COMUNE DI GENOVA

OGGETTO: Adeguamento idraulico del tratto terminale del Rio Gatto” – Approvazione variante per maggiori lavori ai sensi dell’art. 106 comma 1, lett. b) e c) del D. Lgs. 50/2016 per un importo di Euro 83.147,83 oltre IVA (CUP: B34H15001660004 - CIG: 8125352496 – MOGE: 15522).

Relazione tecnico-illustrativa della perizia suppletiva

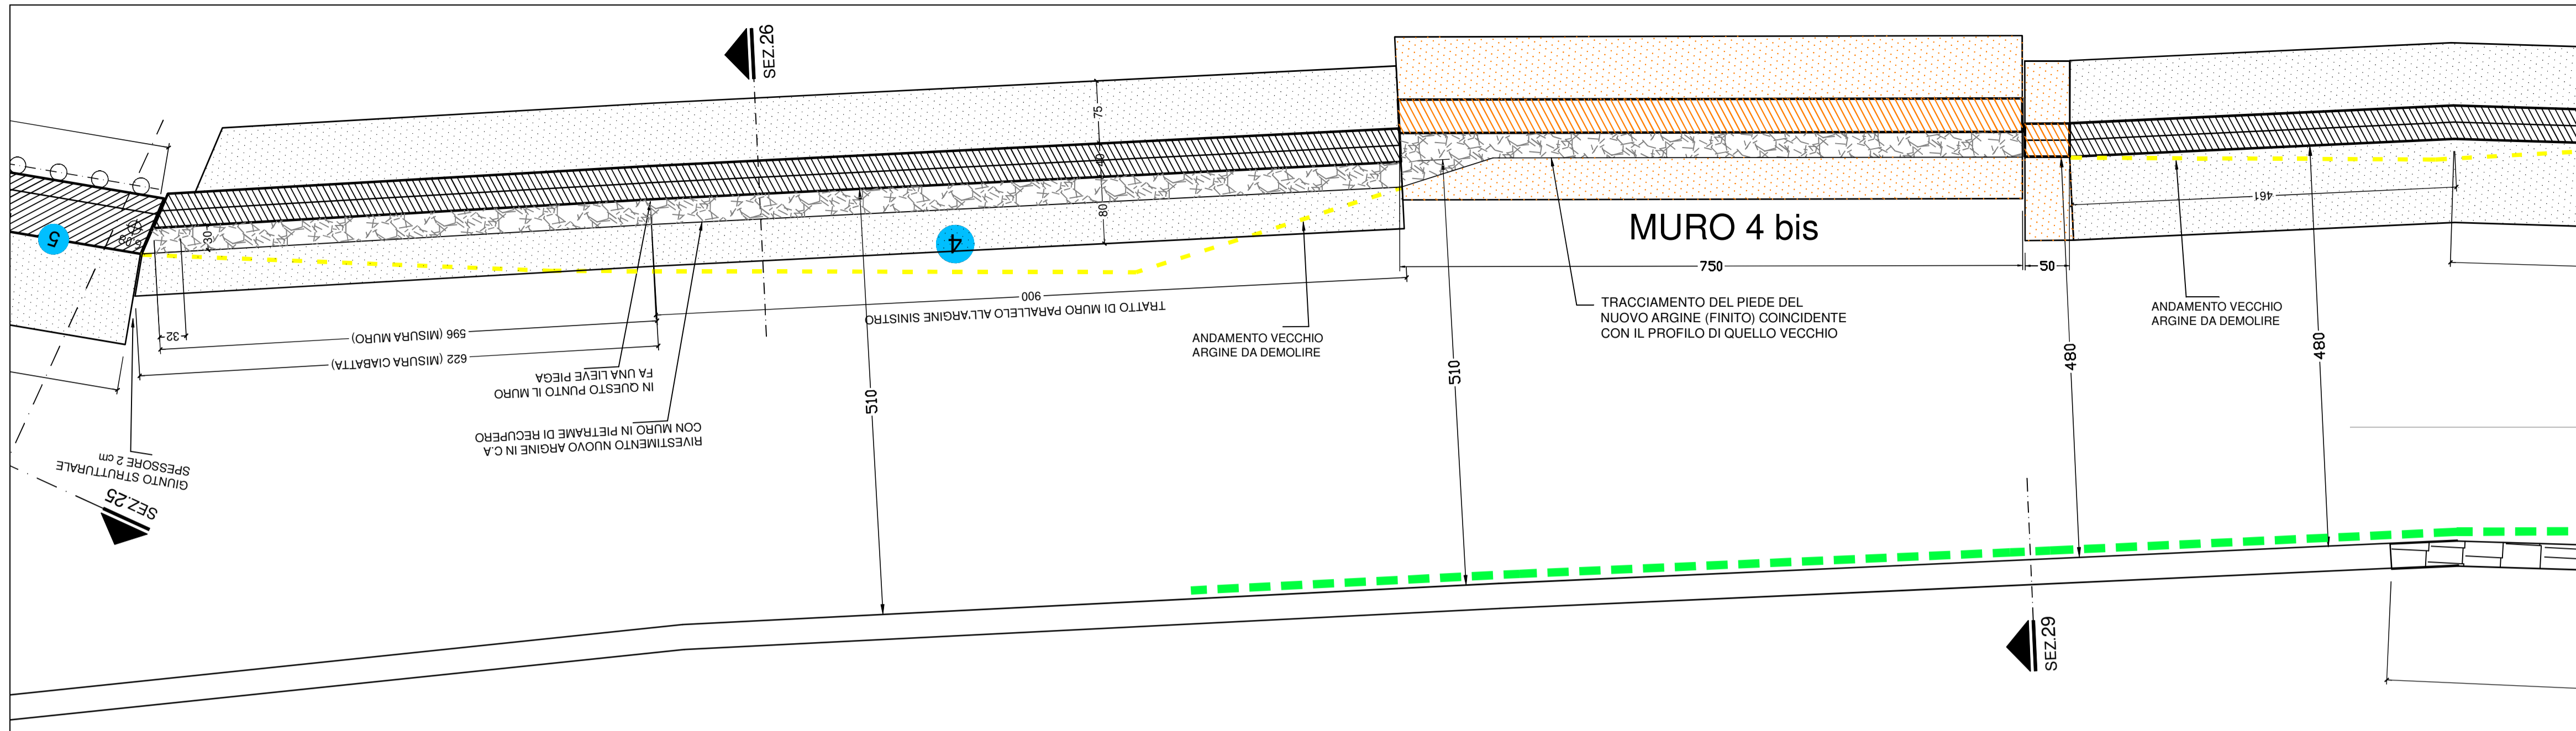
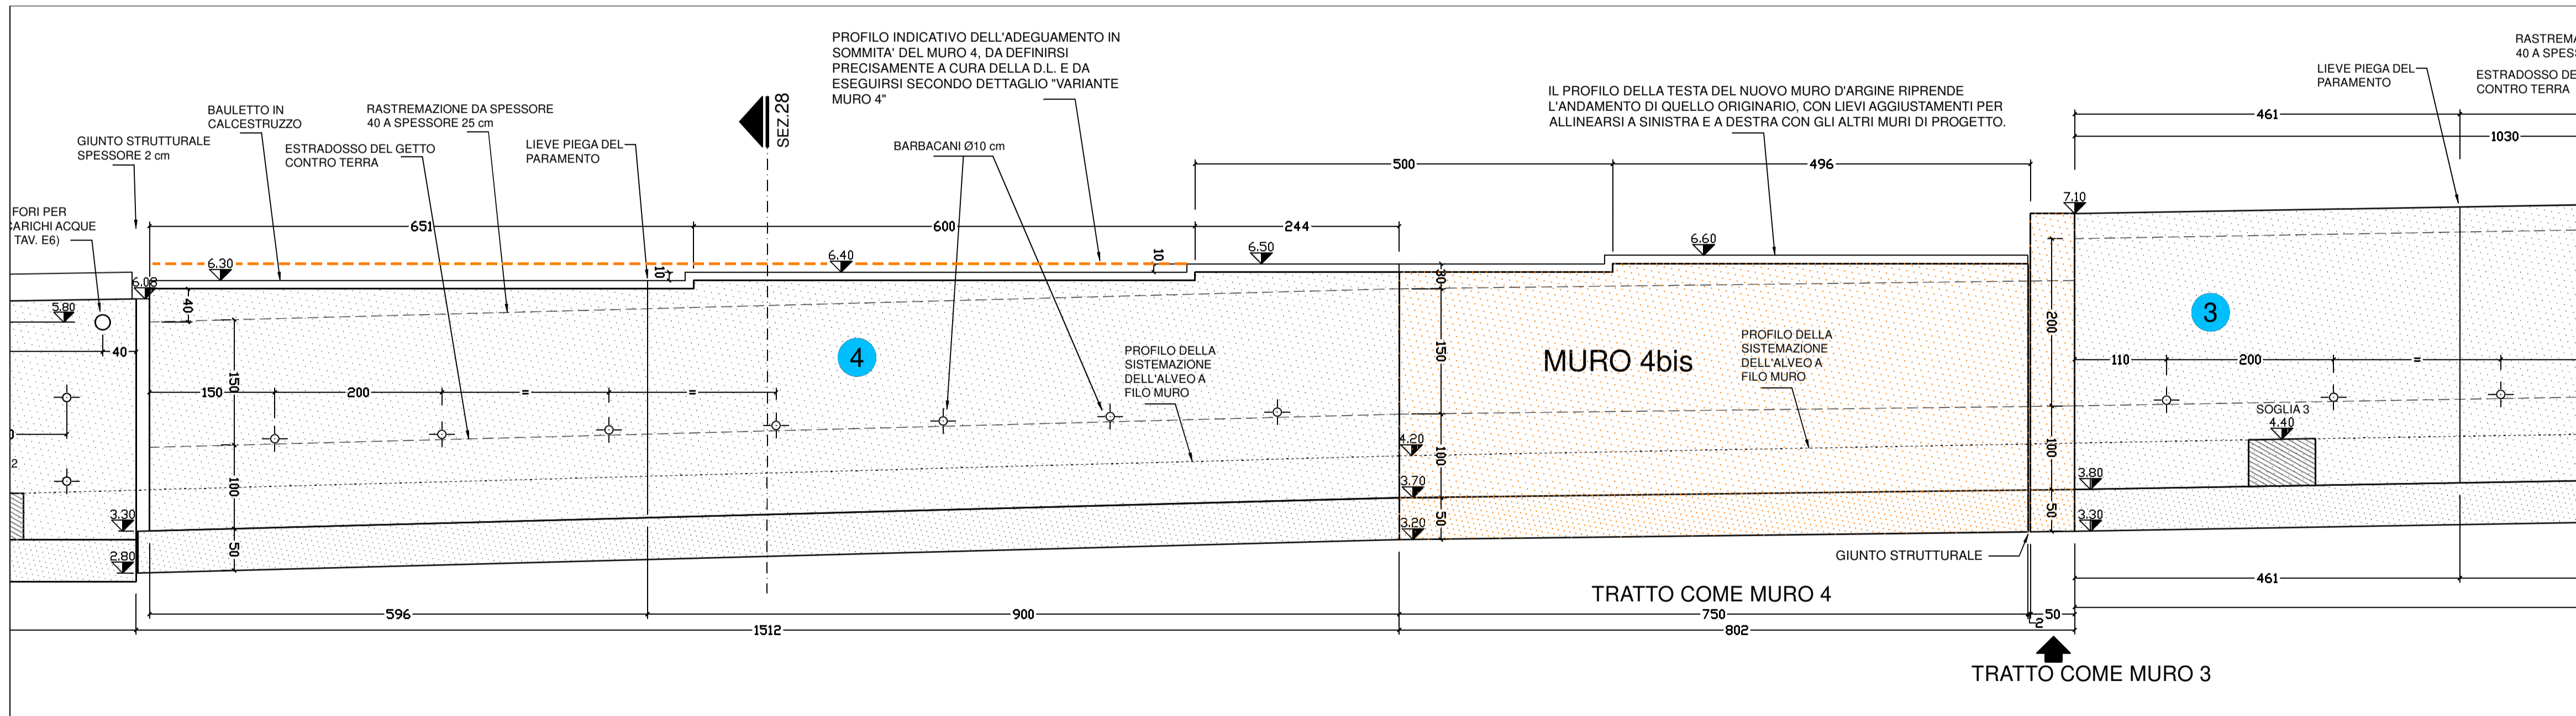
Con nota, assunta a protocollo n° 0105986 del 22/03/2021, il Comune di Genova ha informato lo Scrivente Settore che, durante l'esecuzione dei lavori di sistemazione idraulica del rio Gatto, autorizzati con nota di assenso, prot. n. PG/2019/113733 del 15/04/2019, sono state realizzate lievi rettifiche geometriche di alcune parti d'opera (muro d'argine in sponda sinistra - ex spalla sinistra Ponte Costa - e spalla sinistra Ponte Pertini e muri "1") rispetto al progetto presentato in Conferenza dei Servizi (CS002533), comunicando, inoltre, di volere aggiungere una soglia a valle della soglia "1", allo stesso livello del fondo di progetto, al fine di stabilizzarlo.

Esaminata la documentazione prodotta, si ritiene che le modifiche apportate e proposte non costituiscono modifiche sostanziali al progetto autorizzato e che, pertanto, possano essere mantenute ed eseguite nell'ambito del parere favorevole ex R.D. n.523/1904, sopra citato, fermo restando il rispetto di tutte le indicazioni e prescrizioni ivi contenute, tra cui la necessità di presentare una comunicazione di fine lavori, corredata da una relazione e documentazione fotografica.

VARIANTE MURO 4 SEZIONE scala 1:20

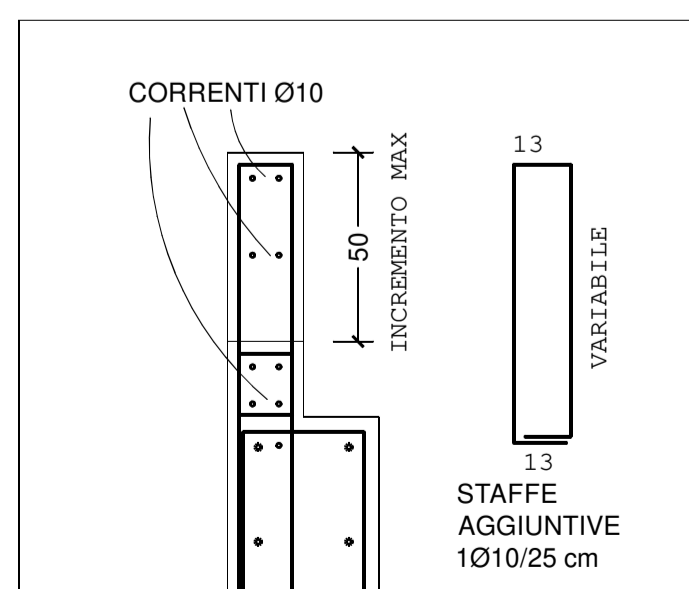
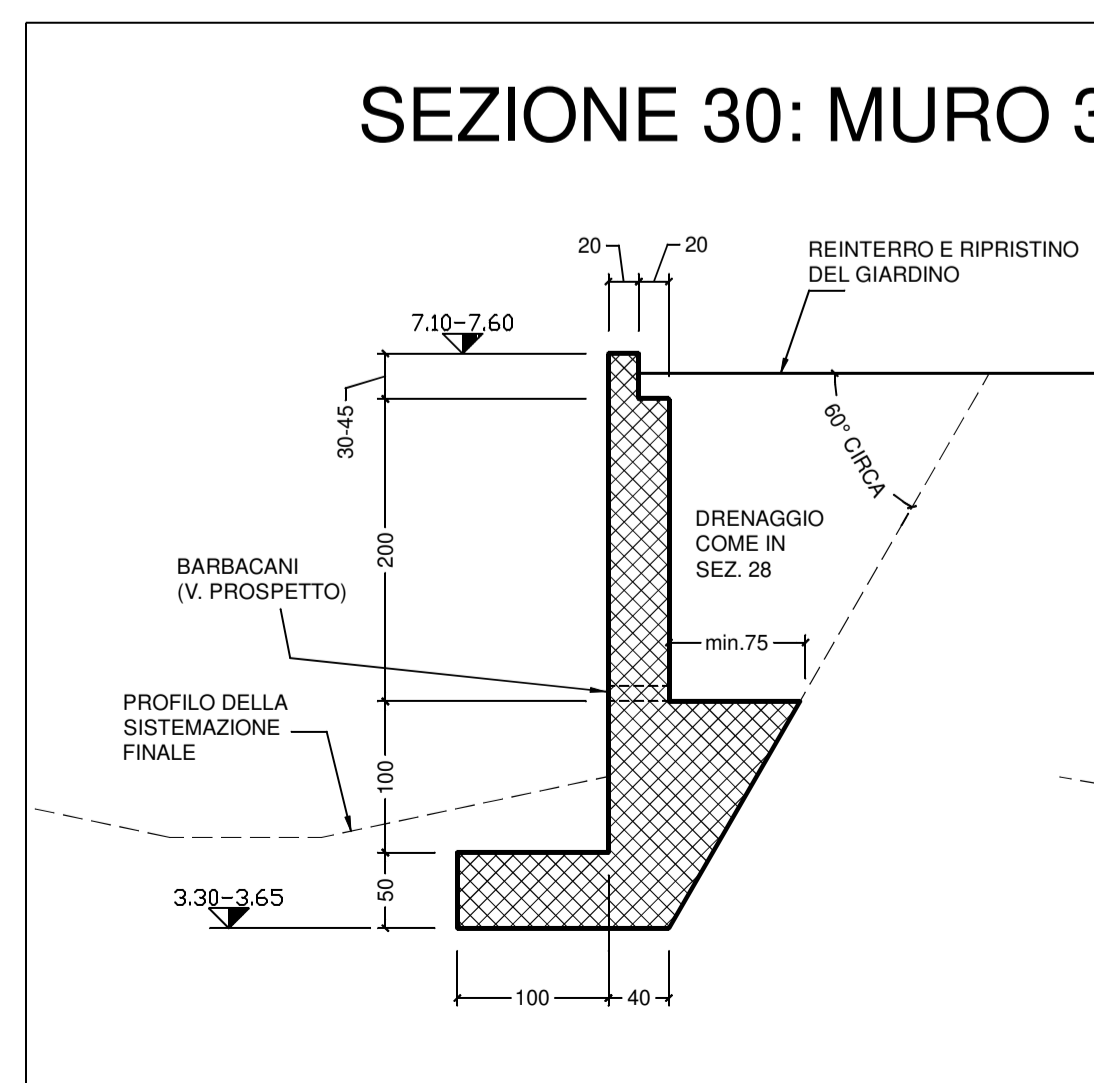
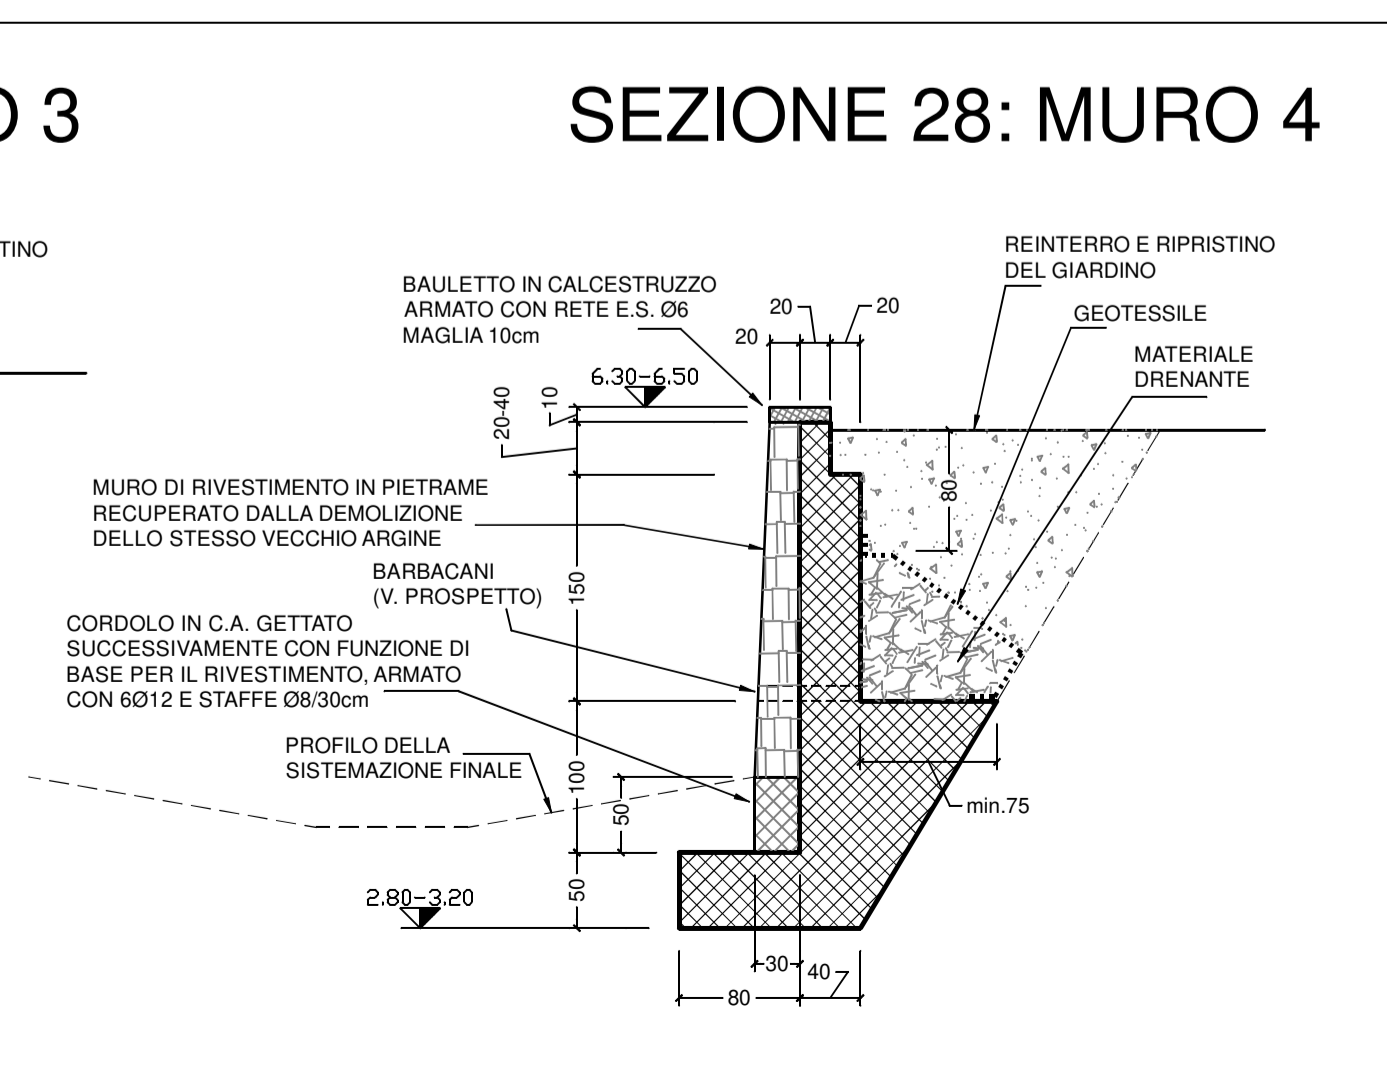
Con nota assunta a protocollo regionale n° PG/2021/0228908 del 02/07/2021, il Comune di Genova ha informato lo Scrivente Settore che, nel corso dei lavori di sistemazione idraulica del rio Gatto, autorizzati con nota di assenso prot. n. PG/2019/113733 del 15/04/2019 nell'ambito del procedimento di conferenza dei servizi, ha realizzato, rispetto al progetto approvato, una lieve modifica geometrica di una parte d'opera, che presentava evidenti criticità statiche, e che intende demolire e ricostruire un tratto di muro d'argine denominato "muro 4 bis".

Esaminata la documentazione prodotta (tav. E10-bis), si ritiene che le modifiche eseguite e proposte non costituiscono modifiche sostanziali al progetto autorizzato, in quanto a progetto il tracciamento del piede del nuovo argine (finito) coincide con il profilo di quello vecchio ed il profilo della testa del nuovo muro riprende l'andamento di quello originario con lievi aggiustamenti per allinearsi con gli altri muri di progetto. Pertanto tali modifiche possono essere eseguite nell'ambito dell'assenso, sopra citato, fermo restando il rispetto di tutte le indicazioni e prescrizioni ivi contenute, tra cui la necessità di presentare una comunicazione di fine lavori, corredata da una relazione e documentazione fotografica.

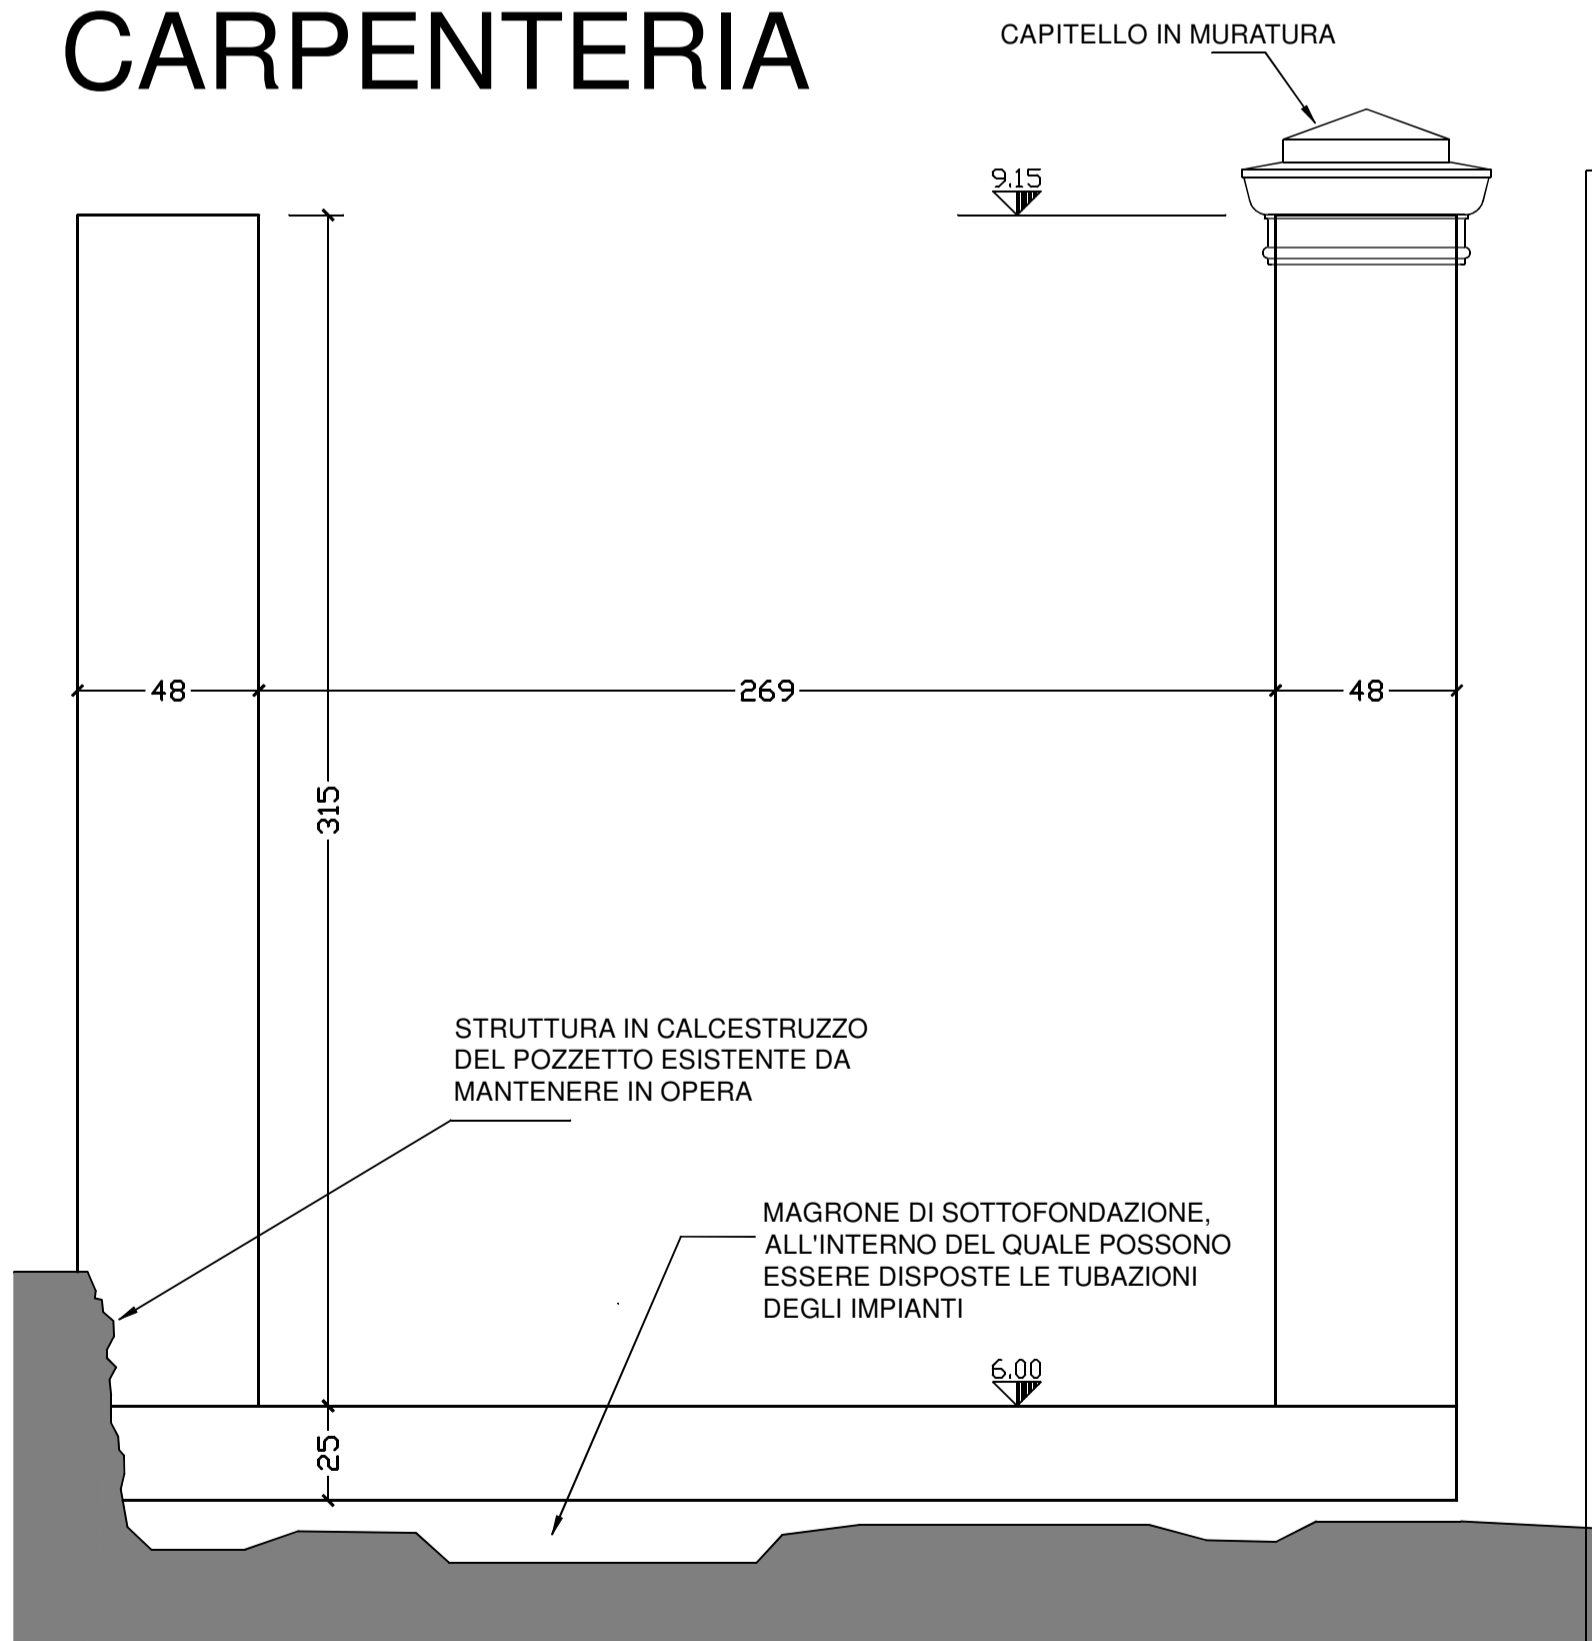
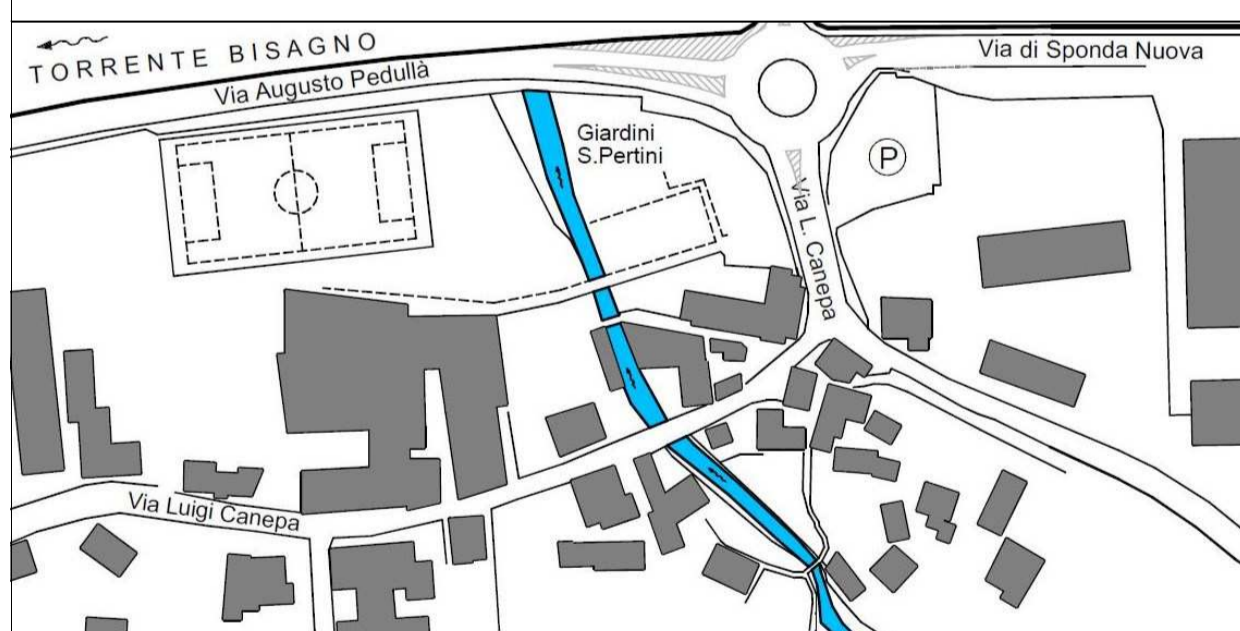
La creazione di una pur modesta rampa stradale in corrispondenza del nuovo ponte di via Luigi Canepa, sopraelevato per ragioni idrauliche, ha comportato la modifica degli accessi al civ. 47 della stessa via; in particolare, il progetto prevede lo scambio di posizione dei cancelli pedonale e carrabile, con variazione di posizione del pilastro centrale, quindi da demolire e ricostruire, e variazione di altezza dei due pilastri laterali. Per necessità esecutive, anche del pilastro adiacente al nuovo ponte era prevista la demolizione e ricostruzione.

In fase di progettazione i pilastri esistenti erano apparsi in muratura e la loro ricostruzione era stata quindi prevista nuovamente in muratura; in fase di cantiere è invece emerso che i 2 pilastri di sostegno del cancello carrabile sono in c.a. e quindi anche la loro ricostruzione dovrà essere in c.a.. Di conseguenza anche il terzo pilastro, originariamente di sostegno del cancelletto pedonale ed effettivamente realizzato in muratura, ma in progetto di sostegno del cancello carrabile e quindi da realizzare in c.a., sarà demolito e ricostruito.

Per garantire maggiore stabilità, i 2 pilastri di sostegno del cancello carrabile saranno collegati a livello della fondazione tramite un cordolo in c.a., realizzando così una struttura a U.
